Capitolo XC
Consulenza radaristica Giubbolini - 13.12.97.

A seguito della perizia radaristica veniva depositato il 13 dicembre un documento redatto dal consulente di parte imputata Giubbolini dal titolo "Commenti alla Perizia Radaristica Dalle Mese, Donali, Tiberio", e con data 28 novembre 97. Completata quindi prima della deposito da parte di quel collegio radaristico della risposta ai quesiti aggiuntivi del 28 luglio 97. Documento di forte critica ai risultati di quel collegio, in particolare su seguenti argomenti:

Fig. 2.2-3: Voli A1133 e A1136 tra le 18.24.16 e le 18.25.56.

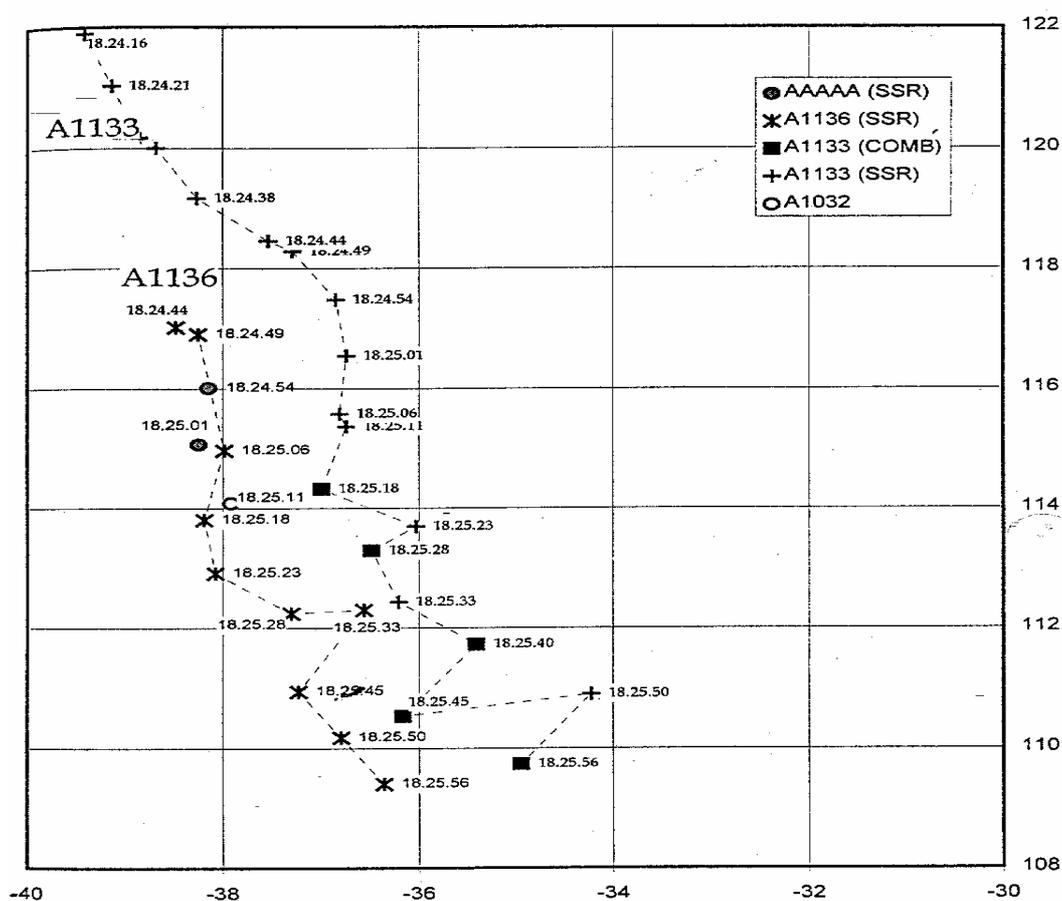
La situazione relativa ai punti a) e c) è descritta in Figura 2.2-3 che mostra le rotte dei voli A1133 e A1136 nell'intervallo di tempo compreso tra le 18.24.16 e le 18.25.56, come registrate dall'estrattore 3 del radar Marconi.

Si noti che l'A1136 fa la sua apparizione alle 18.24.44 con un plot SSR e che per tutto l'intervallo di tempo i plots ad esso attribuiti solo secondari; ci si trova infatti a distanze notevoli dal radar di Fiumicino (circa 120NM).

Quando l'A1136 appare è affiancato all'A1133.

Le due traiettorie, molto vicine tra loro, appaiono sufficientemente regolari; alle 18.24.54 e alle 18.25.01 non vengono demodulati due codici SSR di plot chiaramente sulla traiettoria del DC9 e alle 18.25.11 viene demodulato un codice errato (A1032) per una battuta; tenendo conto delle distanze in gioco, del fatto che si tratta dei primi plots associati al DC9 e della vicinanza tra i due aerei tali fenomeni appaiono del tutto nella norma; è facile del resto verificare come errate o mancate demodulazioni dei codici SSR siano fenomeni molto frequenti, come descritto in 2.3.

Fig. 2.2-4: Voli A1133, A1136 e A4200 tra le 18.28.04 e le 18.29.50

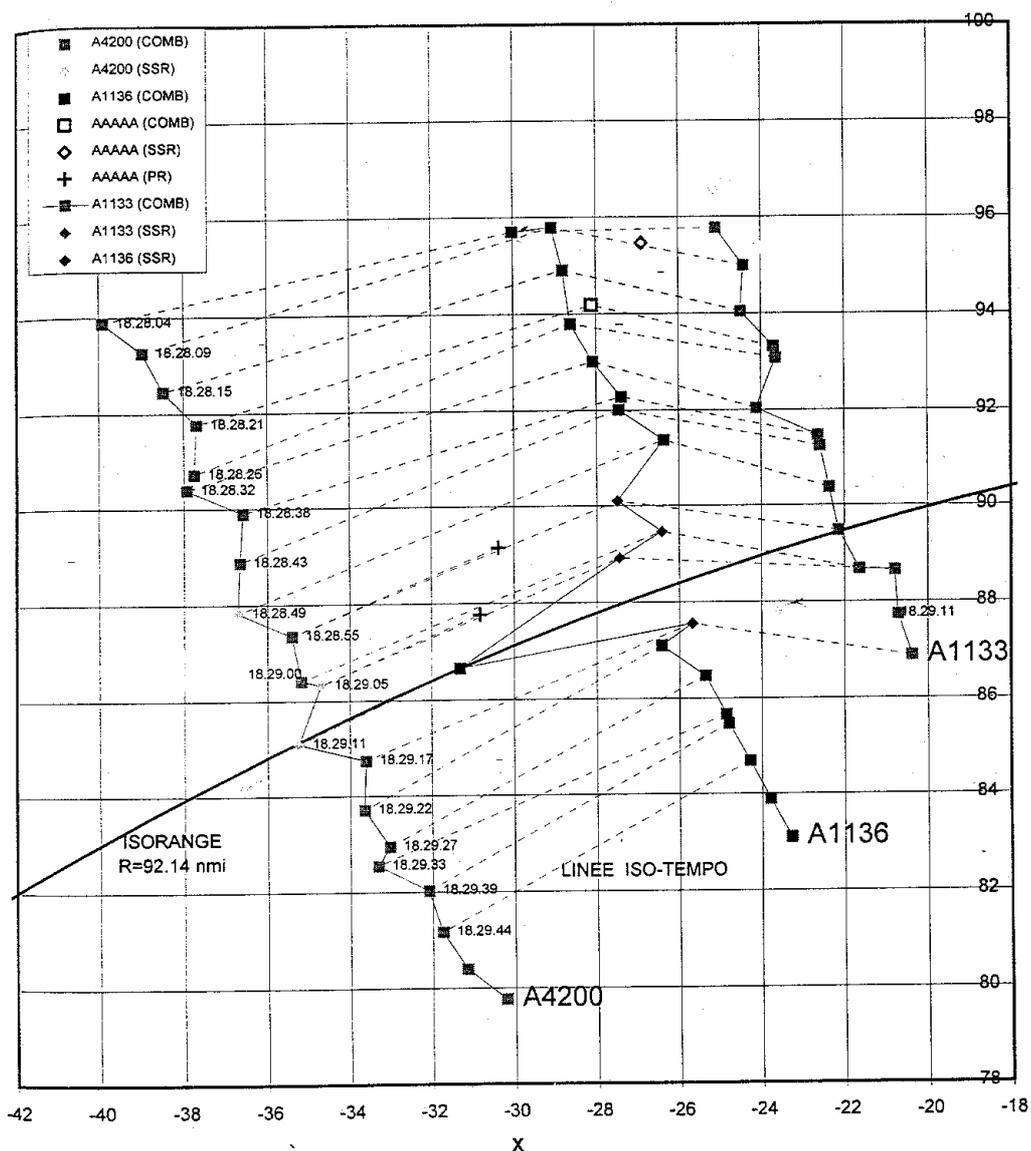
La situazione è descritta in Tab.2.2-2 ed in Fig.2.2-4 che mostra le traiettorie dei tre aerei contemporaneamente presenti nello spazio aereo nell'intervallo di tempo di interesse e cioè i voli A4200, A1136 e A1133.

Ci si trova in una situazione in cui l'A4200 sta affiancando l'A1136 per cui i due aerei all'istante 18.29.05 si trovano contemporaneamente allo stesso range dal radar di Fiumicino creando problemi di ambiguità nella discriminazione angolare del bersaglio in quanto separati in azimuth da circa 3.5° (cioè ai limiti della capacità di separare in azimuth due bersagli nella stessa cella di distanza).

Alle 18.29.05 evidentemente il radar non riesce a risolvere l'ambiguità in angolo tra l'A4200 e l'A1136 e posiziona il plot in posizione intermedia tra le due tracce senza effettuare alcuna combinazione con i secondari dei due aerei, che rilevati in posizioni corrette, risultano abbastanza distanti dal plot primario.

Alla battuta successiva (18.29.11) si ripete la medesima situazione, ma con estrema probabilità il secondario dell'A1136 viene rilevato con un errore angolare che lo fa avvicinare al plot primario per cui l'estrattore effettua la correlazione primario-secondario in posizione chiaramente errata.

Fig. 2.2-5: Rotta del DC9 tra le 18.37.00 e le 18.41.00 (con split plot)

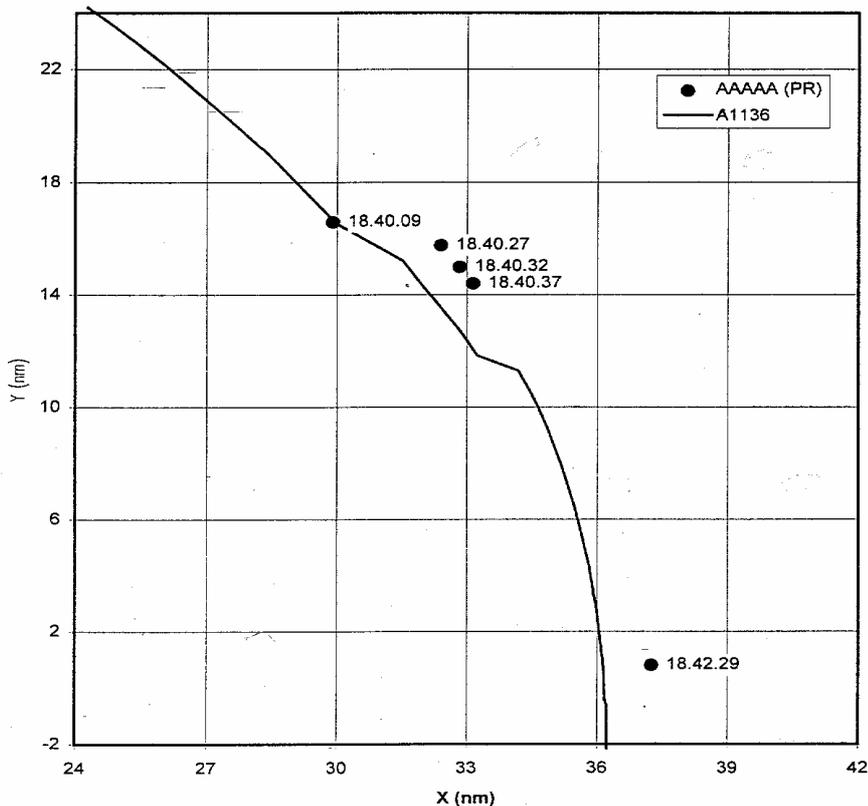
Punto m) – ore 18.40.09 e punto n) – ore 18.42.29.

Viene rilevata dal solo radar Marconi una ipotetica seconda traccia parallela al DC9.

Tali ipotesi deriva dalla identificazione di 5 plots primari (AAAAA), correlanti con plot combinati o secondari del DC9 (A1136), registrati dagli estrattori 1 e 3 (radar Marconi) rispettivamente alle ore 18.40.09, 18.40.27, 18.40.32, 18.40.37, 18.42.29.

- il plot delle 18.40.09 si trova sulla traiettoria del DC9 e correla con un plot secondario del volo A1136;
- gli altri quattro plots si trovano ad una distanza di circa un miglio dai corrispondenti plots, tutti di tipo combinato, del DC9 (A1136).

Tale fenomeno è ampiamente trattato nel capitolo 5 dove si dà ampia dimostrazione del fatto che tale evento è da attribuirsi non ad un secondo velivolo, ma a problemi di allungamento dell'eco di ritorno per cammini multipli e per problemi di non linearità del radar Marconi.

Fig.2.2-7: Traiettoria A1136 nell'intervallo 18.39.13 - 18.41.05

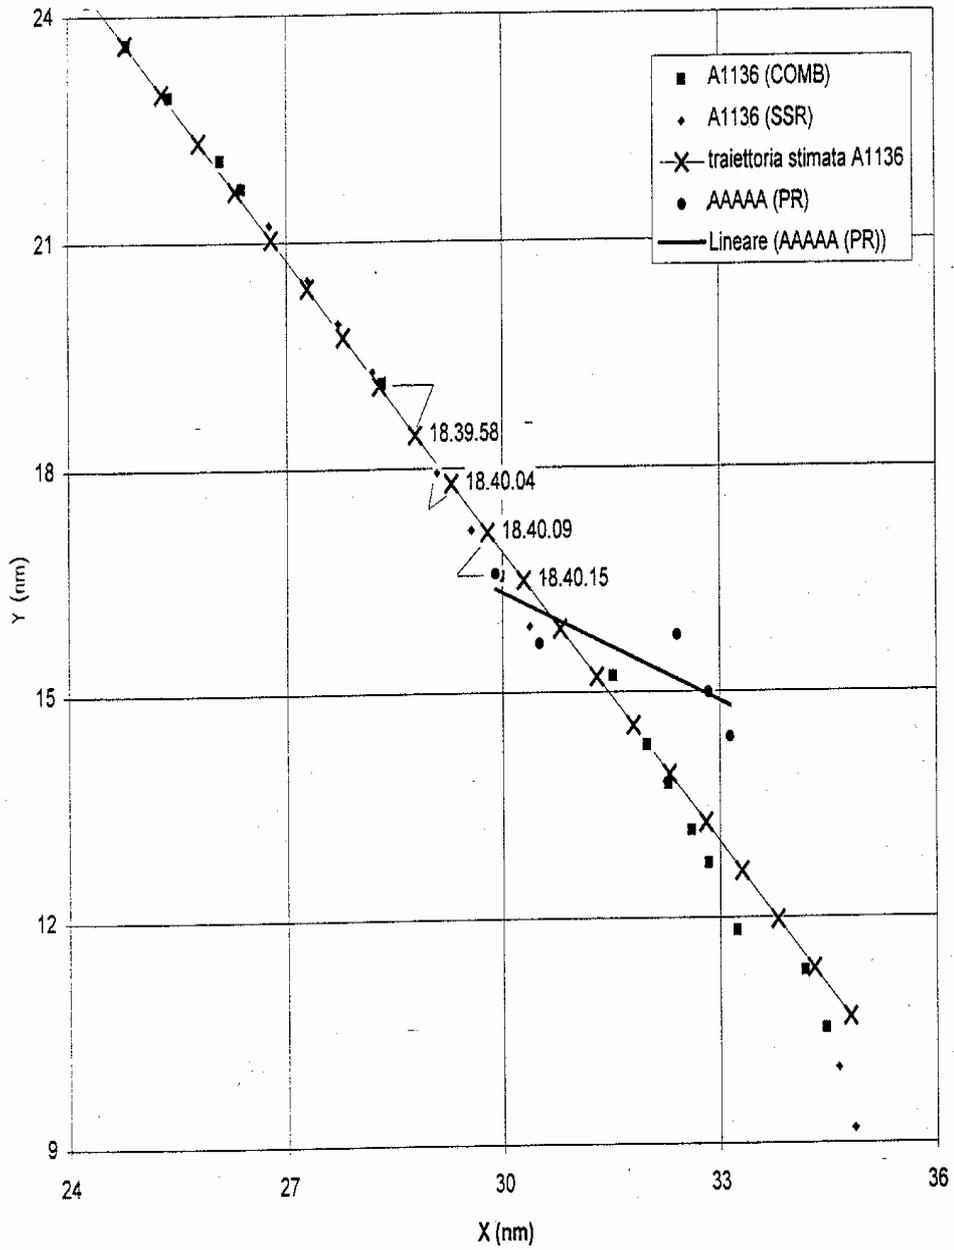
Il risultato di tale elaborazione è riportato in Fig.2.2.-7 ed in Tab.2.2.-4 che riporta, per ogni istante di tempo le coordinate misurate dei plots (X_{mis} e Y_{mis}) e quelle stimate sulla retta (X_{stim} e Y_{stim}), le differenze in X e in Y tra tali coordinate (Δ_x e Δ_y), l'errore assoluto $|\varepsilon|$ inteso come distanza tra punto misurato e punto stimato e l'errore azimutale ε_{azim} sopra definito. Tutte le misure in tabella sono in miglia nautiche (NMI). L'errore azimutale risultante da tale analisi (nell'intervallo temporale compreso tra le 18.37.05 e le 18.41.05) ha valore medio nullo e deviazione standard pari a 0.33 NMI.

Se si analizzano i plots di Fig.2.2-7 e la tabella 2.2-4 è possibile verificare che:

- alle ore 18.40.09 si ha un plot misurato, di solo radar secondario (SSR) con errore azimutale rispetto al punto stimato di 0.16NMI ed un plot primario, allo stesso range, con errore azimutale rispetto al punto stimato di 0.51NMI, lievemente superiore alla deviazione standard dell'errore, ma entro la norma (si può infatti vedere che il plot COMB delle 18.39.58 presenta un errore azimutale di 0.82NMI); il plot primario delle 18.40.09 quindi molto presumibilmente è il risultato di una mancata associazione primario-secondario e non il primo di quattro plots "in perfetta sequenza temporale, correlanti fra di loro, a formare una traccia di un aereo diverso dal DC9".

- la "perfetta sequenza temporale dei quattro plots è comunque discutibile visto che ipotizzandoli come plots di un aereo diverso dal DC9, la traiettoria risultante sarebbe divergente da quella del DC9 e non parallela come mostrato in Fig.2.2-7.

Fig.2.2-8: Voli A1136 e A0226 nell'intervallo 18.52.314 - 18.52.54

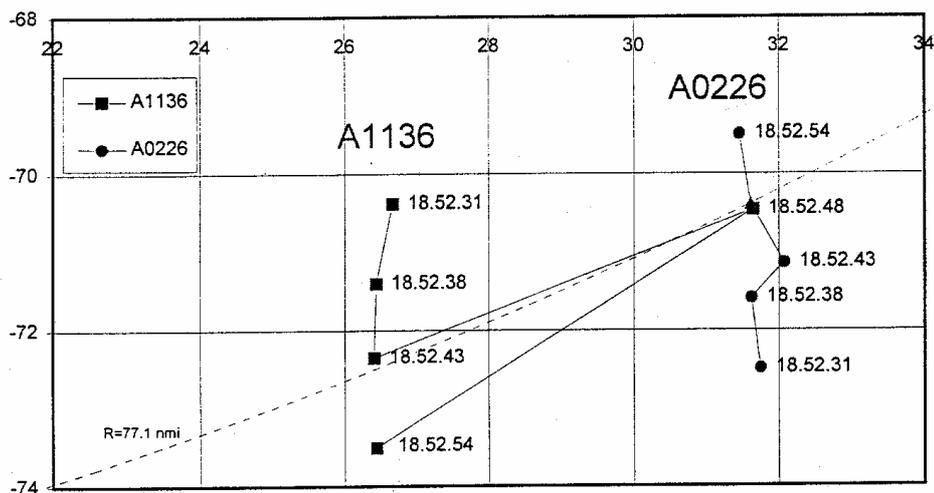
Il radar Marconi correla il codice 1136 del DC9 ad un primario relativo all'aereo di codice A0226, a 5NMI di distanza.

L'evento è descritto in fig.2.2-8 che mostra alcuni plots delle traiettorie dei due aerei A1136 e A0226 in volo affiancati, il primo (A1136) in allontanamento dal radar di Fiumicino, il secondo in avvicinamento (A0226).

Da notare che i due aerei sono effettivamente ad una distanza di 5NMI, ma incrociandosi le due traiettorie, all'istante 18.52.48 i due aerei di trovano esattamente allo stesso range dal radar di Fiumicino (circa 77NMI) e ad una distanza angolare dell'ordine dei 3.5°-4° (in una situazione cioè, come descritto per il punto q), di difficile discriminazione angolare da parte del radar in quanto presenti nella stessa cella di distanza).

Fig. 5.2-1: Distribuzione spaziale degli Split Plot registrati dal radar 3

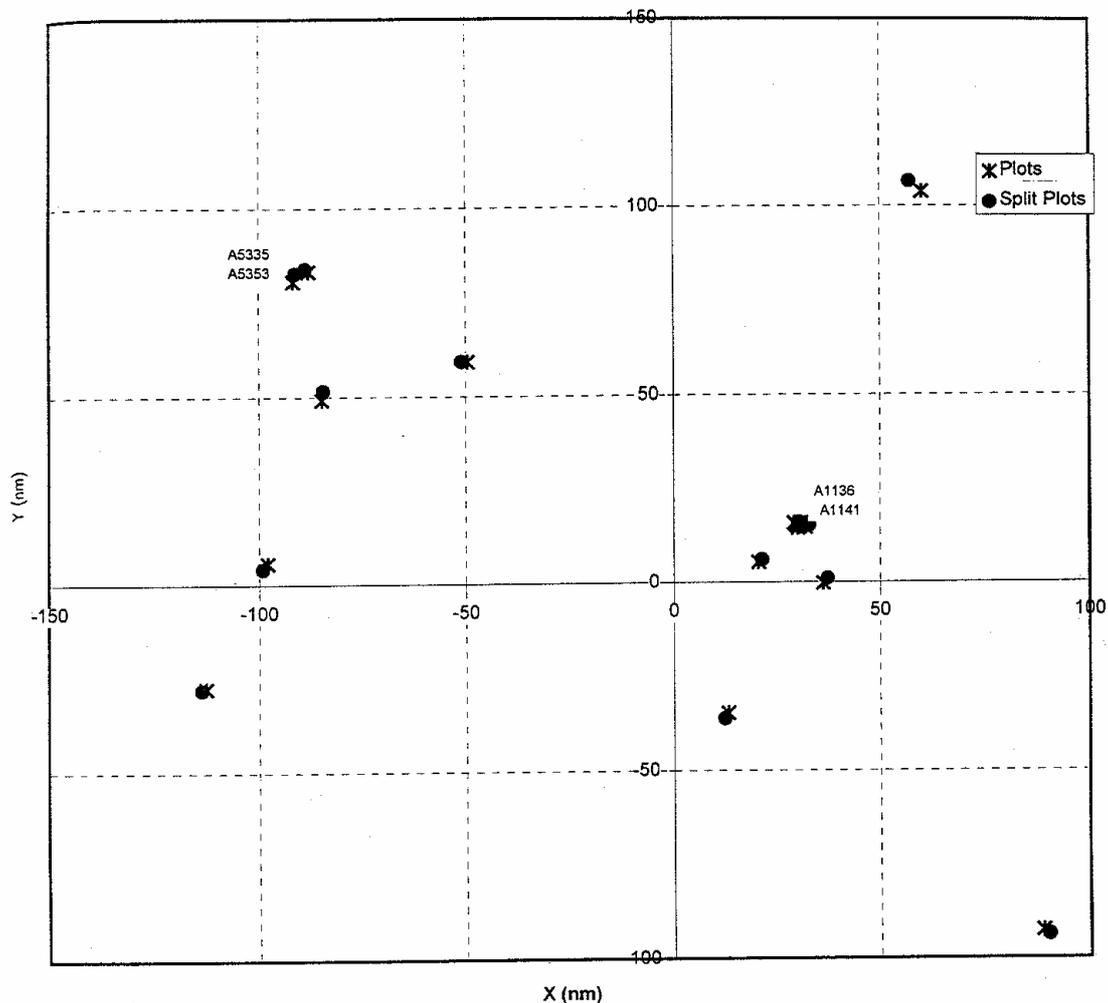
In Figura 5.2-1 è riportata la distribuzione spaziale di tali echi, relativamente ad una finestra temporale di circa un'ora (dalle 18.20.00 circa

alle 19.27.00 circa) che mostra come tale fenomeno possa manifestarsi isolatamente, ma anche in modo ricorrente in determinate zone dello spazio aereo.

In particolare si può notare come il fenomeno si ripeta all'incirca nella stessa posizione per i voli A5335 (18.37.15) e A5353 (19.15.35) ed in particolare, con una sequenza di tre plots, per i voli A1136 (18.40.27, 18.40.32 e 18.40.37) e A1141 (19.27.02, 19.27.07 e 19.27.14).

Fig. 5.4-3: Raggi diretto e riflessi tra radar Marconi e A1136 in direzione 65° rispetto al Nord

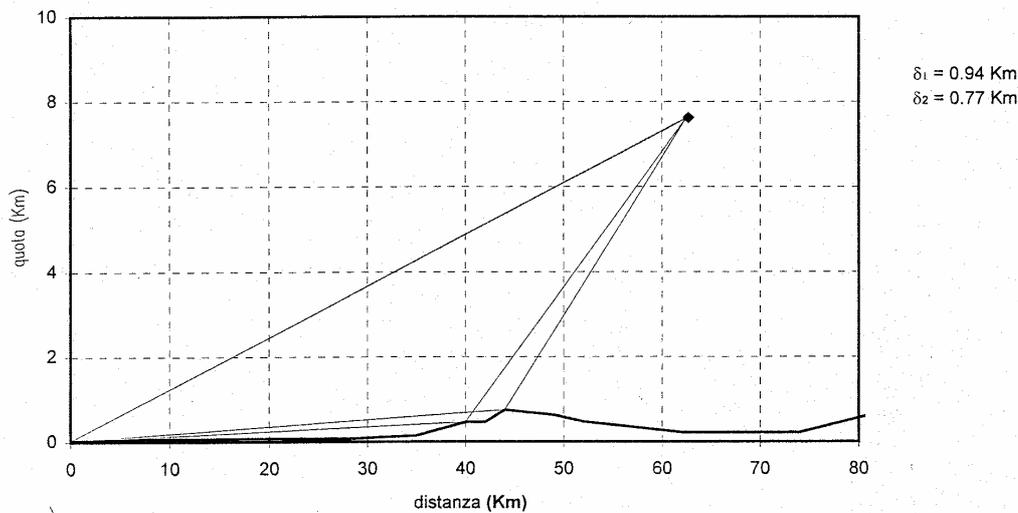
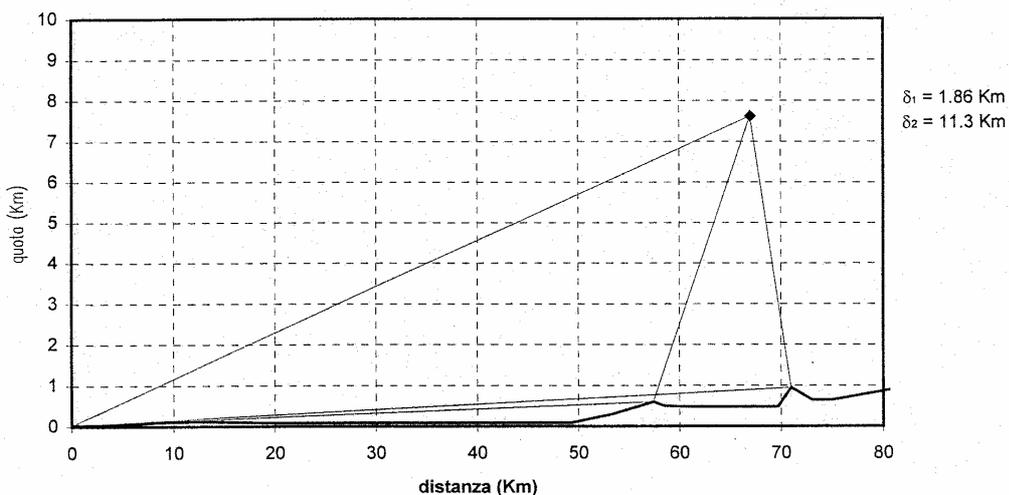
Riportando su tali profili lo scenario aereo relativo al volo A1136 si ottengono le figure 5.4-3 e 5.4-4 che mostrano la geometria dei raggi diretto e riflessi tra il radar Marconi di Fiumicino ed il DC9 in volo a 25.000 piedi (7.6 km) di quota a una distanza di circa 36NMI. Le figure mostrano che sia in direzione 65° che 89° rispetto al Nord (direzioni in cui si hanno rispettivamente 3 split plots per i voli A1136 e A1141 ed un successivo split plot per il volo A1136) le condizioni orografiche sono tali da rendere possibile, in ricezione al radar di Fiumicino, la presenza di più raggi riflessi, insieme al raggio diretto, con differenze di percorso dell’ordine di 1-2 km che potrebbero essere la causa degli allungamenti dell’eco di ritorno radar.

Riflessioni sul terreno sono infatti abbastanza frequenti in presenza di infrastrutture metalliche (capannoni) o di costruzioni con coperture metalliche (ondulati, lamiera).

Figura 6.2-1 Voli LG461, A1014/1134, A1016/7252

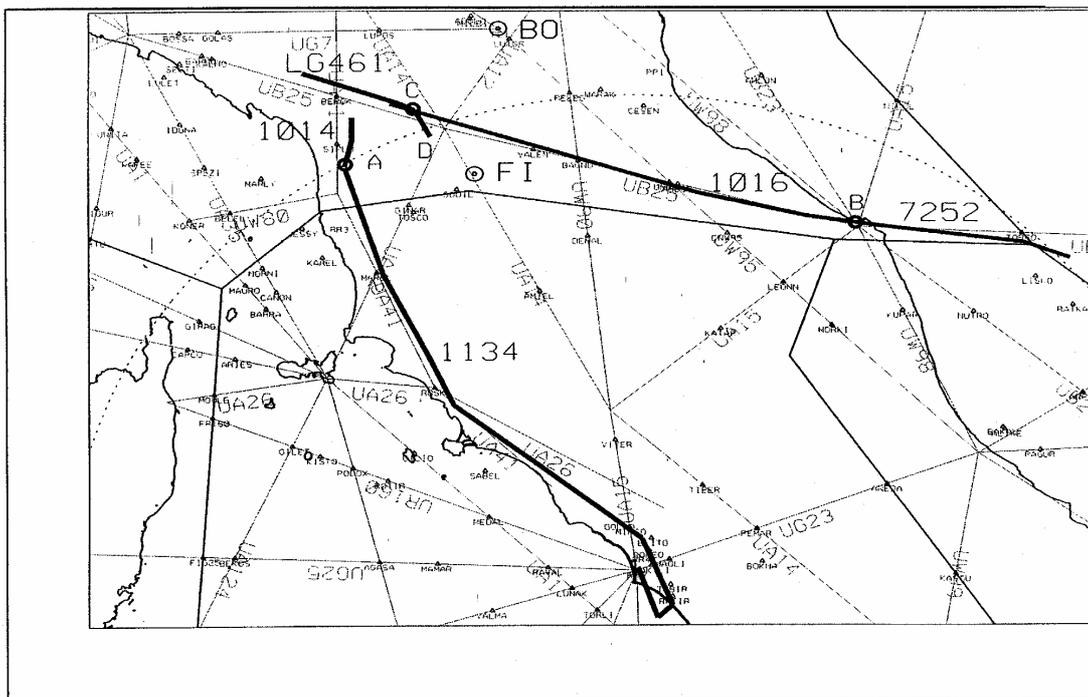
La figura 6.2.1 mostra le rotte dei voli 1014/1134 e 1016/7252. La 1014 cambia codice nel punto A prima di entrare nella FIR di Roma e prosegue sull'Ambra 41 (UA41 in figura) e successivamente sull'Ambra 26 (UA26 in figura) fino all'atterraggio.

La 1016 viene avvistata sull'aerovia Bravo 25 (UB25 in figura) e su tale aerovia procede fino al punto B dove cambia codice in 7252 che mantiene fino alla scomparsa nel punto al largo di Ancona.

La figura 6.2.1 riporta anche il volo LG461 (codice 1000) che viene avvistato sulla Bravo 25, procede in volo rettilineo fino al punto C, vira verso sud fino al punto D. Il tratto fino al punto C è riportato sia da Poggio Ballone che da Potenza Picena, mentre il tratto C-D è riportato solo da Poggio Ballone. Dopo il punto D il tracciamento di Poggio Ballone si
